**CONSELHO DE PLANEJAMENTO TERRITORIAL E URBANO DO DISTRITO
FEDERAL – CONPLAN**

PROCESSO Nº:00390-00006335/2017-23

ASSUNTO: Projeto de ajuste do parcelamento na área do Cemitério Sul, regularizando a via existente que dá continuidade à W5 sul em direção à via ESPM– RA I, URB 093/2017

CONSELHEIRO: Dênis de Moura Soares (Secretaria de Estado de Mobilidade)

Figura 3 – Situação atual do lote Cemitério Sul.

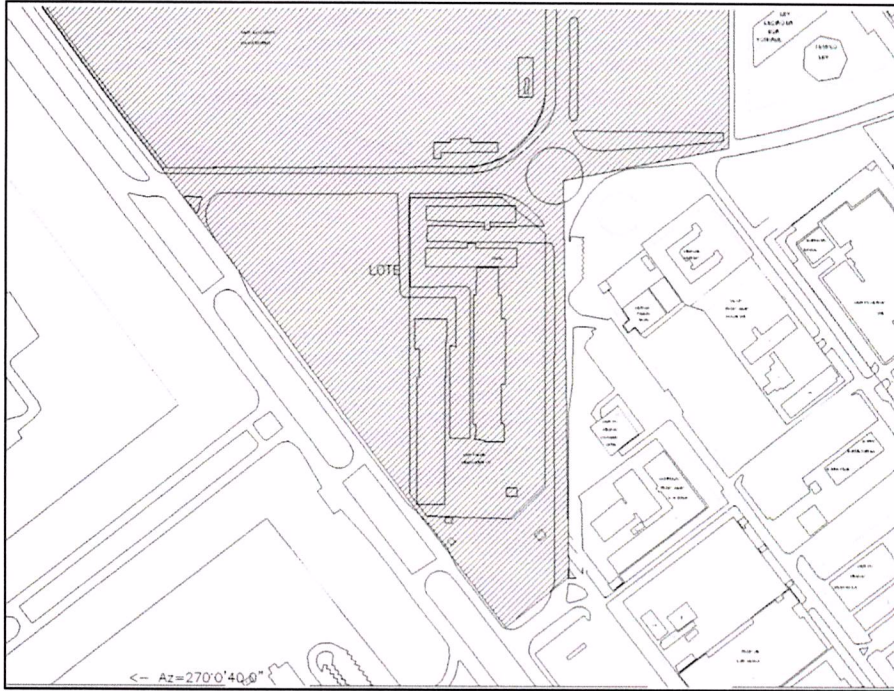
A figura 3 apresenta a situação atual do lote Cemitério Sul, no qual se pode observar a existência de uma via.

Figura 4 – Nova proposta para o lote Cemitério Sul.

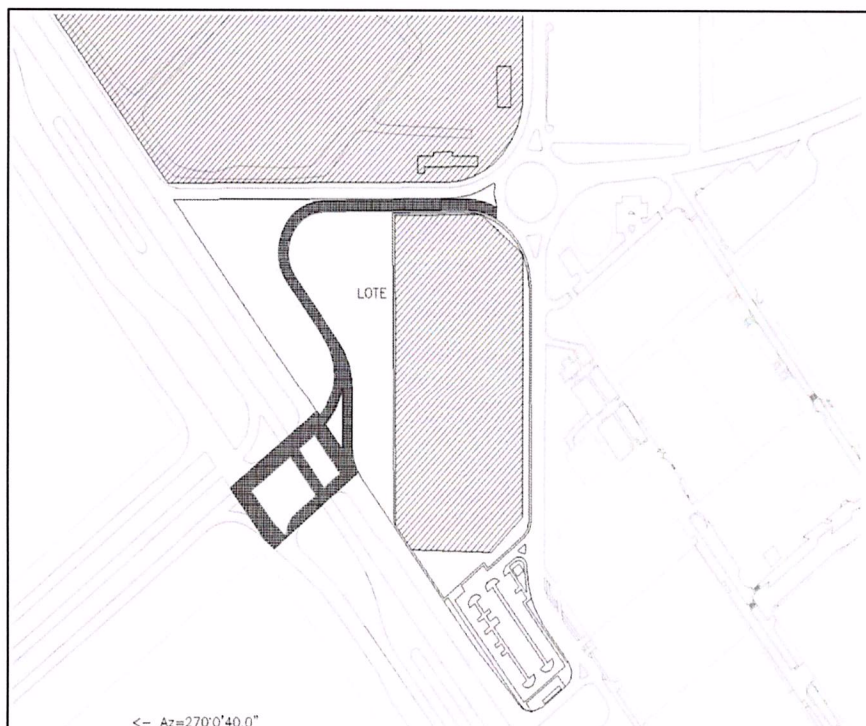
Conforme ilustrado na figura 4, a nova proposta apresentada pela Diep prevê a alteração do lote, dividindo-o em dois, sem que haja a mudança de uso (hachura mais clara), e a nova proposta de via de ligação entre ESPM e W4, (hachura mais escura).

Observe-se que a proposta visa a regularizar a situação fática do Cemitério Sul (via existente dentro do lote), bem como viabilizar o funcionamento do Corredor Oeste na via ESPM.

Figura 6 – Nova proposta para o lote Cemitério Sul

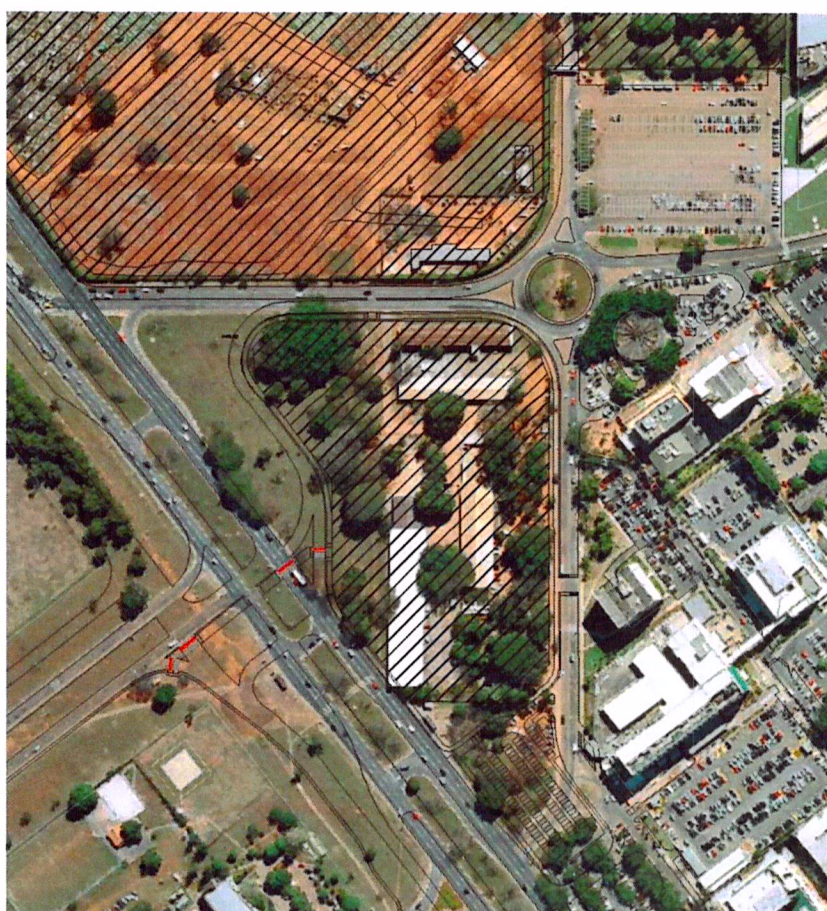
“A regularização do sistema viário implica a configuração de dois lotes, que foram criados tomando como referência a locação, dimensões e confrontações do lote CE-S:

- CE-S 01 –com área total de 1.315.076,80m².*
- CE-S 02 –com área total de 28.369,92m².*

A figura 6 apresenta a nova proposta para o lote, extraída do MDE.

* Medidas corrigidas em função de divergência observada no MDE 093/2017.
